Modulo per la presentazione delle osservazioni per i piani/programmi/progetti sottoposti a procedimenti di valutazione ambientale di competenza statale

ID: Codice procedura (ID_VIP/ID_MATTM):10844

Impianto per la produzione di energia elettrica da fonte eolica, costituito da 6 aerogeneratori della potenza complessiva di 37,2 MW, un sistema di accumulo da 25 MW e relative opere connesse in località "Rempillo" nel comune di Pitigliano (GR).

ALLEGATO alle OSSERVAZIONI all' IMPIANTO EOLICO denominato REMPILLO nel COMUNE di PITIGLIANO (GR). Composto da n. 5 immagini e n. 5 pagine

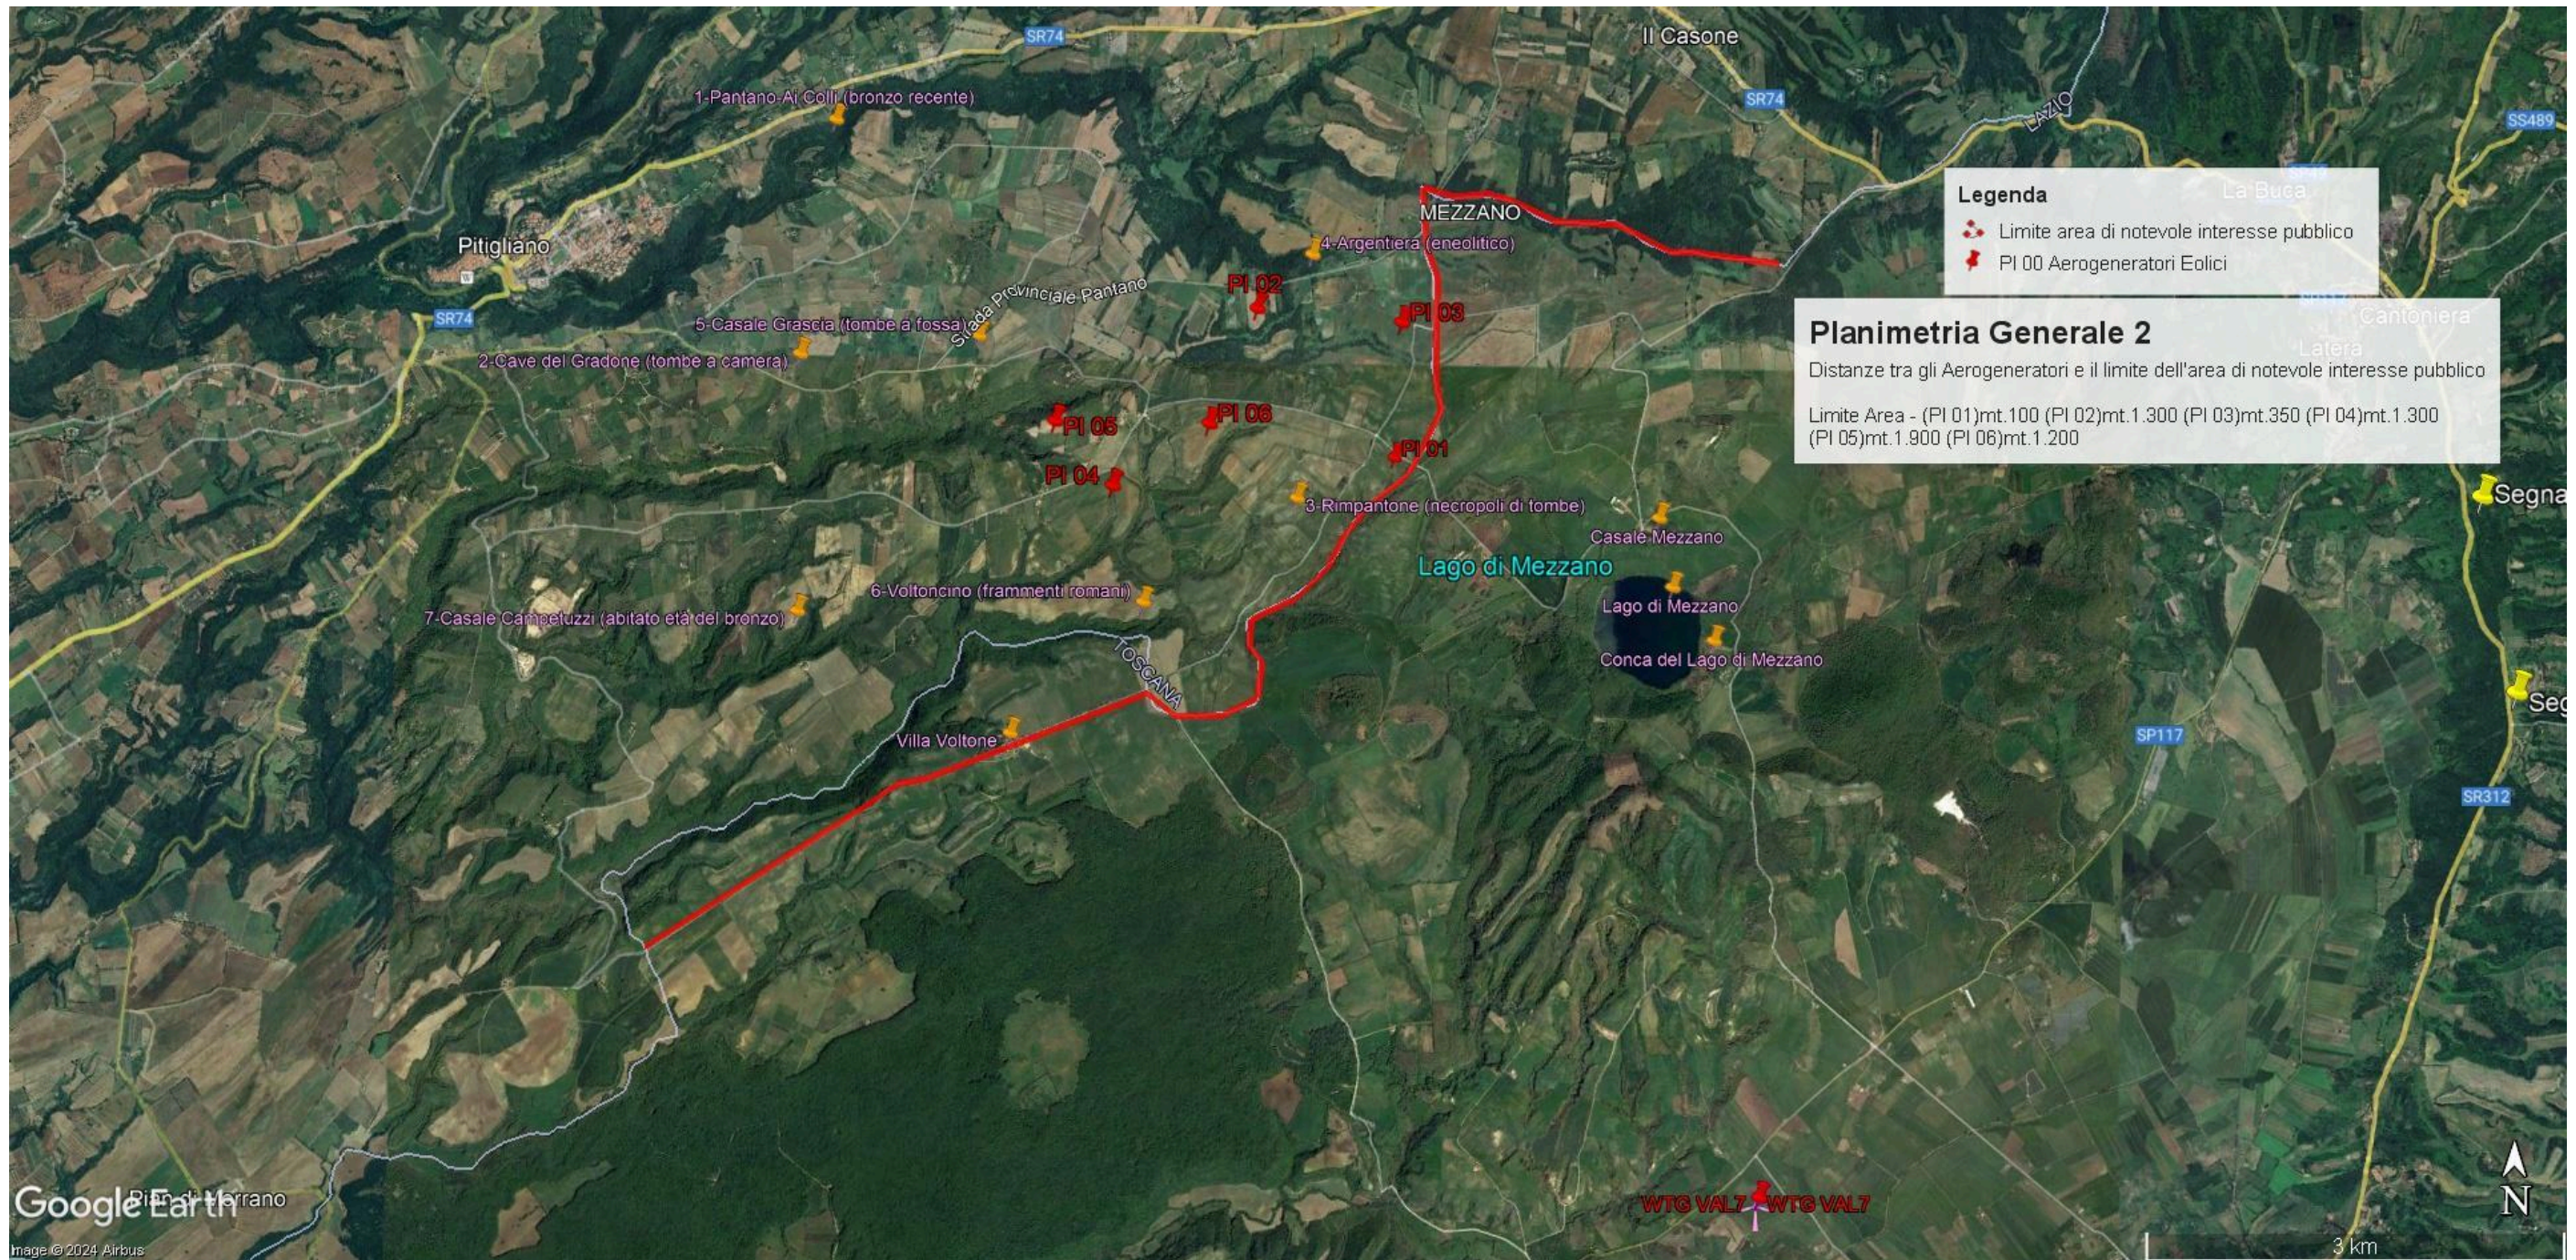
OSSERVAZIONE N. 1 : AREA dell'IMPIANTO EOLICO NON IDONEA ai sensi dell'art. 20 com. 8 lettera c quater del Decreto Legislativo n. 199/2021 e ss.mm.ii.

In sintesi, visti l'art. 20 comma 8 lettera c) quater del D.Lgs n 199/2021 e le Linee guida nazionali appena citate, considerato l'enorme impatto dell'impianto eolico industriale denominato "Rempillo" sulla zona paesaggistica di notevole interesse pubblico ben individuata nelle immagini n.1 e n. 2 e sui Beni Culturali evidenziati nell' immagine n. 3 dell'Allegato alle presenti Osservazioni, per la collocazione delle pale P04 e P05 direttamente all'interno del perimetro di un'area archeologica e per gli impatti anche sull'area intermedia e vasta dei pregiati territori laziali della Tuscia settentrionale e in particolare di quelli del pitiglianese ricco di emergenze agricole, naturalistiche, storiche e archeologiche del periodo etrusco ma non solo, si chiede che venga negata l'autorizzazione all' insediamento dell'impianto eolico denominato "Rempillo".

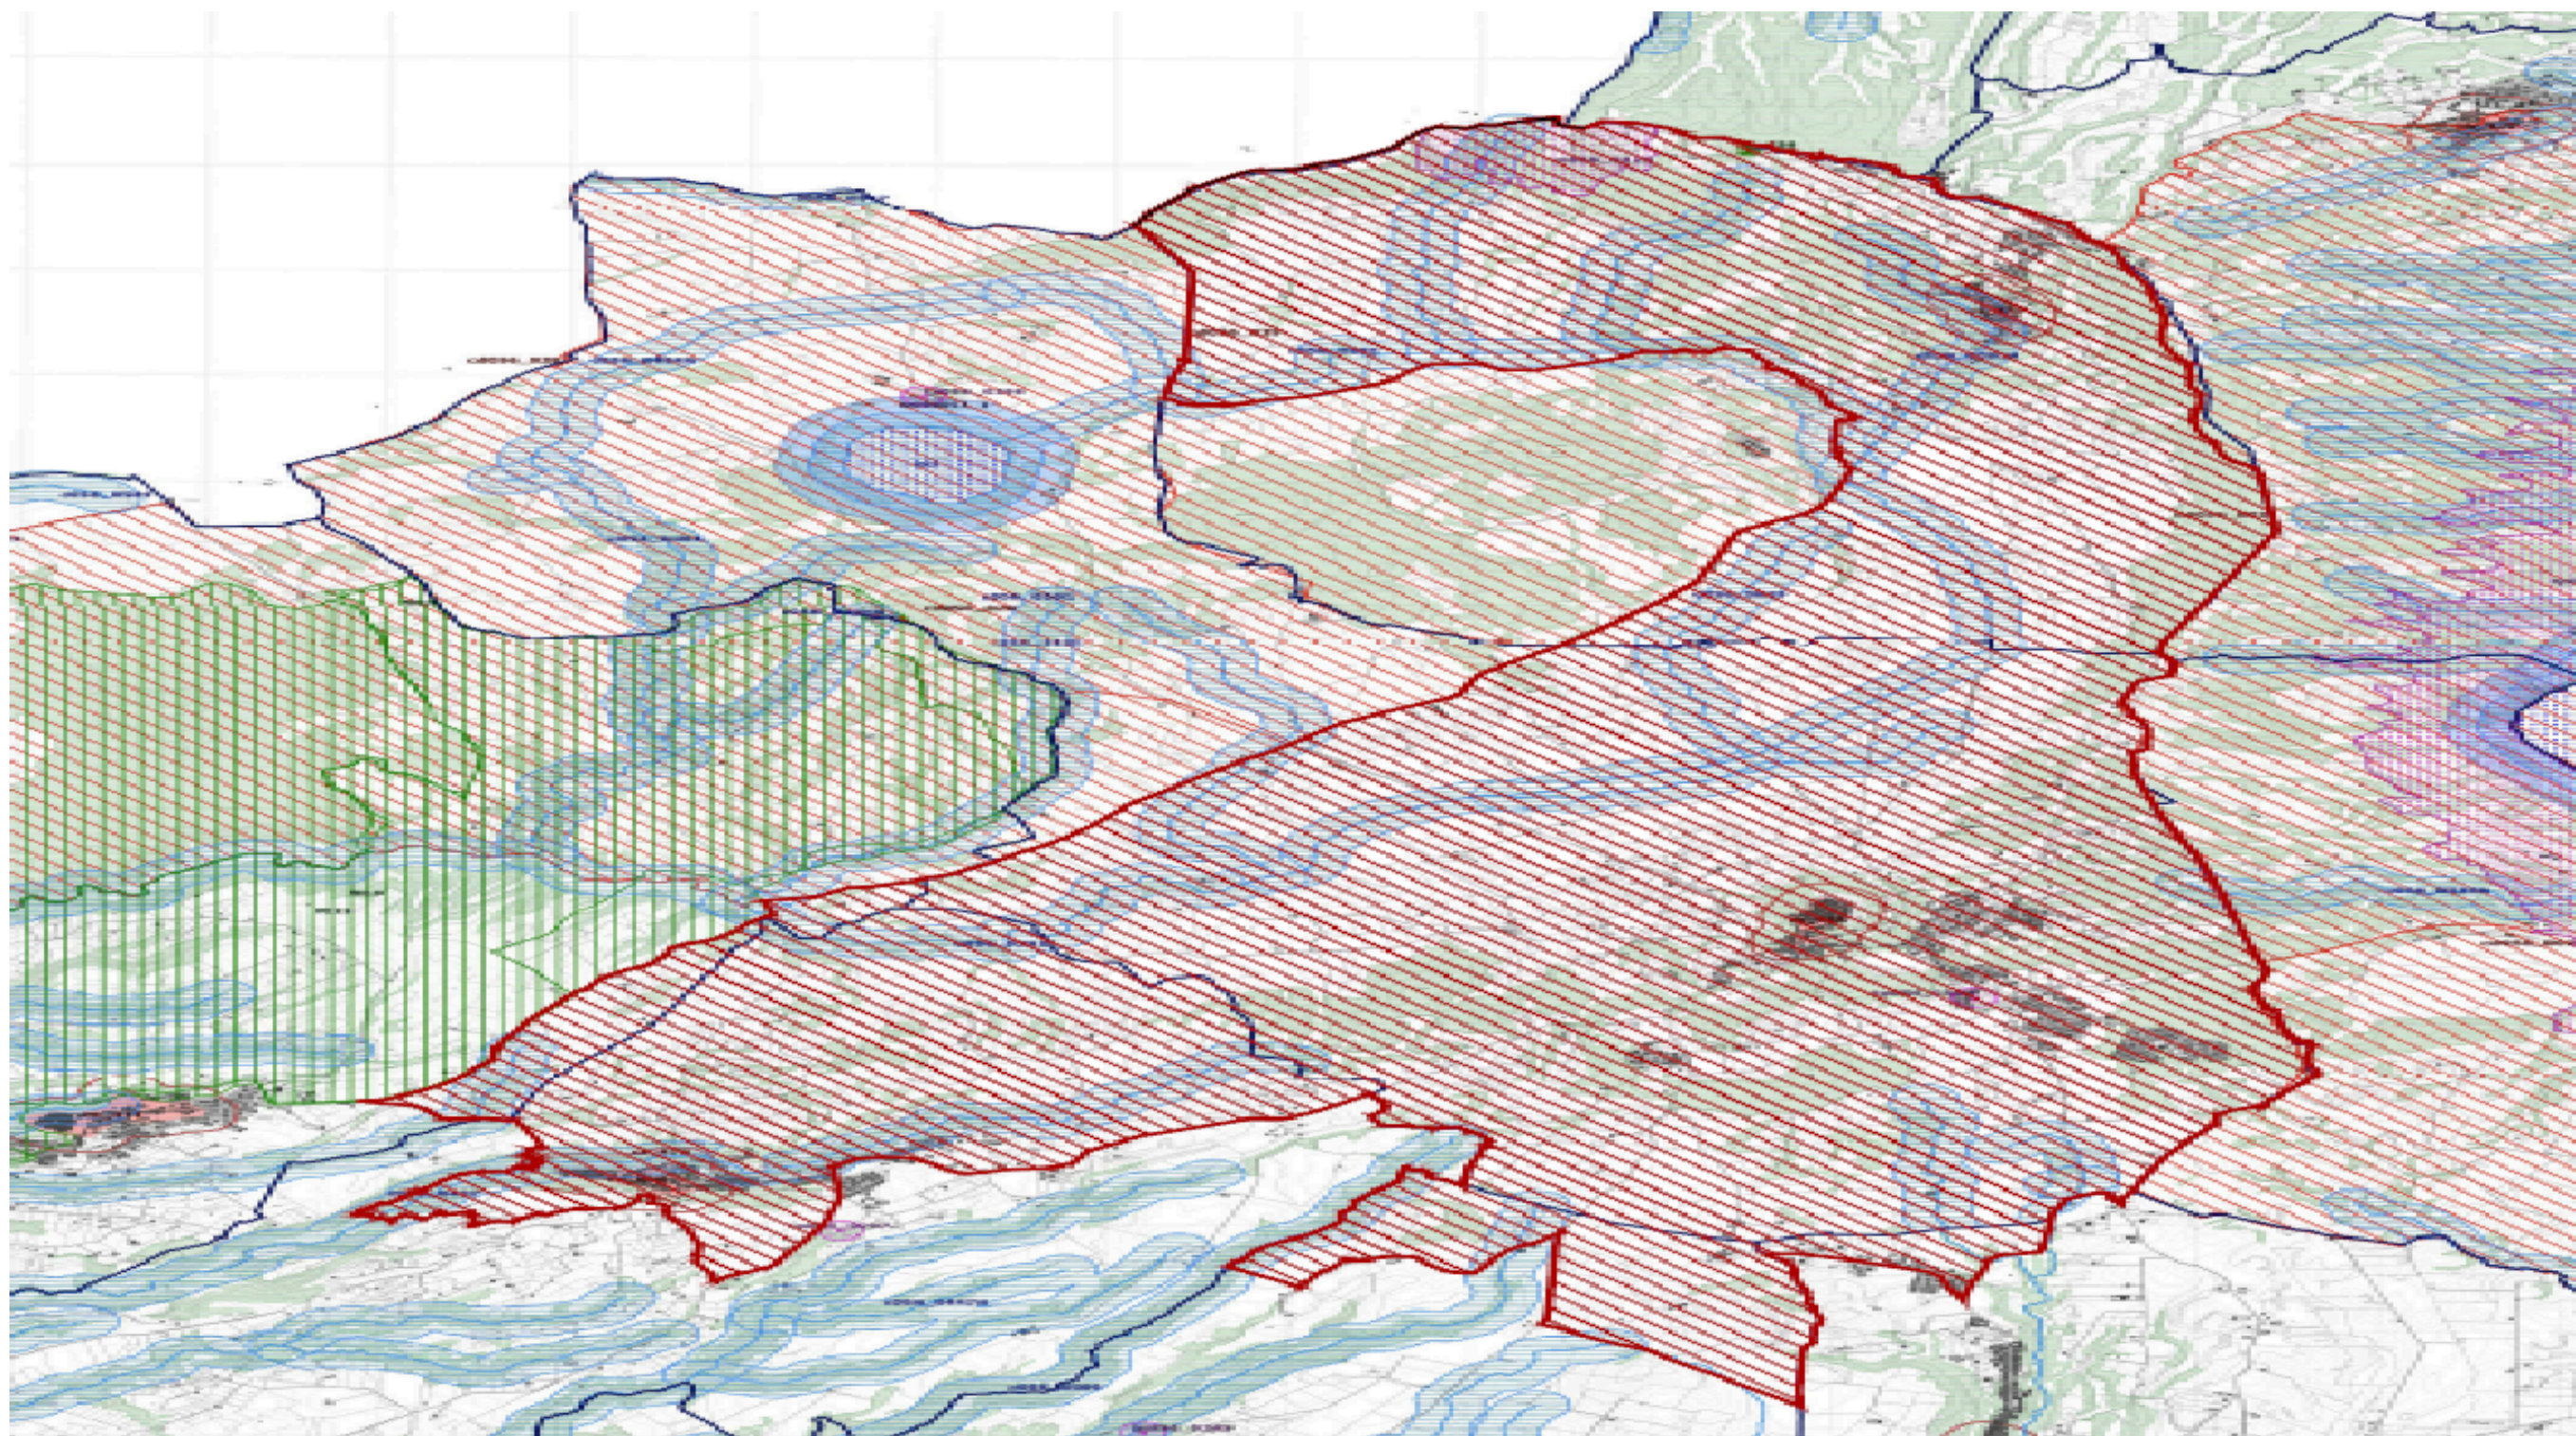
Alla luce del combinato disposto dal "vincolo sul patrimonio paesaggistico (artt. 136 e ss. e 142 del decreto legislativo n. 42/2004 e ss.mm.ii.) e sui beni culturali" (artt. 10 e ss. del decreto legislativo n. 42/2004 e ss.mm.ii.) e dal comma 8 lettera c-quarter del D.Lgs 191/2021 e ss.mm.ii si evince che, ad oggi, le aree in cui sono previsti gli insediamenti dei sei aereogeneratori dell'impianto eolico denominato "Rempillo" non sono idonee perché ricadono tutte all'interno della fascia di rispetto dei **beni paesaggistici di notevole interesse pubblico denominati "Conca del Lago di Mezzano e territorio circostante" (D.M. 22.05.1976)** comprendente anche il **vincolo "Selva del Lamone" (D.M. 22.05.1984)** tutelati **dall'art. 136 del Codice dei Beni Culturali e del Paesaggio** e in particolare un aereogeneratori (P01) è a 100 metri dal primo vincolo citato e gli altri cinque compresi in una distanza massima tra 1 km e 2 km (vedi immagine n. 1 dell'ALLEGATO). Nella fascia di rispetto dei 3 km anche la porzione di vincolo rappresentato dalla Selva del Lamone che gode di altre importanti tutele in quanto Riserva Naturale regionale (L. 394/91 e L.R. 29/97), Zona di Protezione speciale (ZPS) insieme ai Monti di Castro collegati tra loro da una Zona di Conservazione Speciale (ZSC), il sistema fluviale Fiume Fiora-Olpeta. La Selva del Lamone oltre il vincolo paesaggistico di notevole interesse pubblico che la rende area non idonea all'installazione degli impianti FER anche nelle sue fasce di rispetto dei 3 km, gode di un'altra tutela che ne rivela l'importanza di area di importanza internazionale per l'avifauna IBA (012) che viene collegata all'altra IBA (099) Lago di Bolsena attraverso la ZPS Caldera di Latera e la ZSC Lago di Mezzano che insieme sono compresi nel vincolo paesaggistico " Conca Lago di Mezzano..." e verranno uniti dal nuovo vincolo paesaggistico "*Ambito paesaggistico, geologico e geomorfologico dell'orlo della caldera di Latera e delle sue pendici interessate dai centri eruttivi periferici*" (si veda a riguardo la proposta pubblicata sul sito del MIC in data 09/08/2023 e

l'immagine n. 2 dell' ALLEGATO) all'area di notevole interesse pubblico " Conca del lago di Bolsena" (D.M. 24.10.1960). Praticamente una vasta zona che per interesse paesaggistico e naturalistico oltre che storico, archeologico e identitario rappresenta un unicum nel panorama nazionale.
